PREFET DU GARD

Nîmes, le 2 mai 2017

RAPPORT DE L'INSPECTION DES INSTALLATIONS CLASSÉES CONCERNANT LE DOSSIER DE DEMANDE D'AUTORISATION D'EXPLOITER UNE CARRIÈRE DE CALCAIRE, UNE INSTALLATION DE TRAITEMENT DE MATÉRIAUX AINSI QU'UNE STATION DE TRANSIT DE PRODUITS MINÉRAUX ET DE DÉCHETS NON DANGEREUX INERTES SUR LE TERRITOIRE DE LA COMMUNE DE LA ROUVIERE AU LIEU DIT « PUECH DE LA CABANNE », « GARENNE DE VALLONGUETTE » ET « COMBILION »

OBJET. : ICPE – Carrières
Demande d'autorisation d'exploiter une carrière de granulats et sables calcaires sur le territoire de la commune de La Rouvière.
Société Carrisud.
Rapport sur la demande d'autorisation, sur les résultats de l'enquête et sur les avis émis et propositions concernant les prescriptions envisagées.

Déchets d'extraction inertes

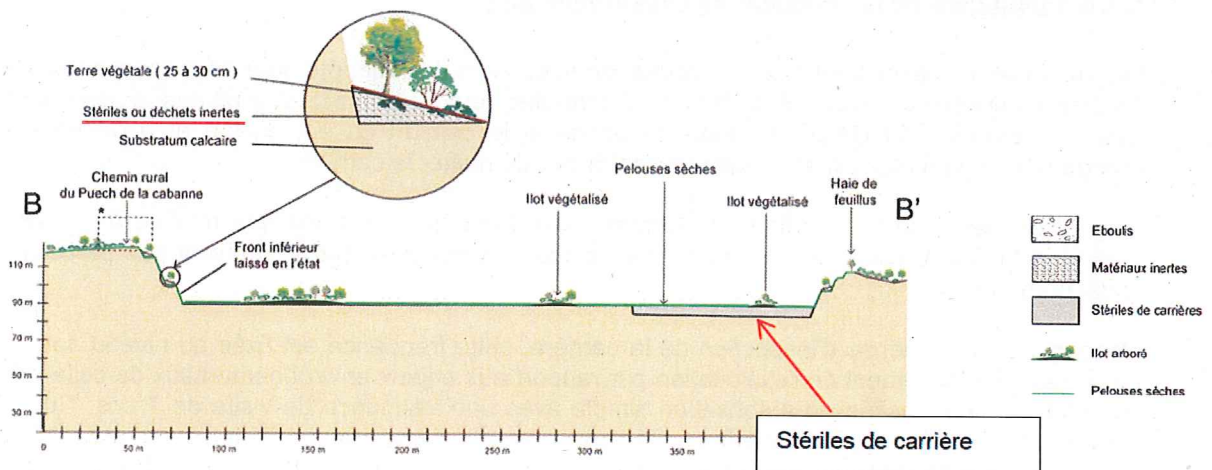
Comme précisé dans le chapitre 9.4 de l'étude d'impact aucun matériau inerte du BTP ne sera utilisé pour le remblayage de fond de fouille de la zone d'extraction autorisée en 2002.

Seuls des matériaux stériles y seront entreposés. Ces stériles sont composés de résidus de matériaux naturels, les calcaires issus du site, n'ayant subi aucun traitement autre que le broyage mécanique. **Ce sont des « déchets d'extraction inertes » au sens de l'arrêté du 22/09/1994 qui ne sont susceptibles de subir aucune désintégration ou dissolution significative ni aucune autre modification significative, de nature à produire des effets néfastes sur l'environnement ou la santé humaine. Aucun impact lié au stockage de ces déchets n'est à prévoir.**

De plus, bien que l'arrêté préfectoral d'autorisation mentionne une cote d'extraction à 85 m NGF, le carreau actuel se situe à la cote **87 m NGF en moyenne**. Le point altimétrique le plus bas du carreau qui fait l'objet d'un remblaiement se situe à la cote 86,14 m NGF, comme en atteste l'extrait du plan d'ensemble (ci-joint).
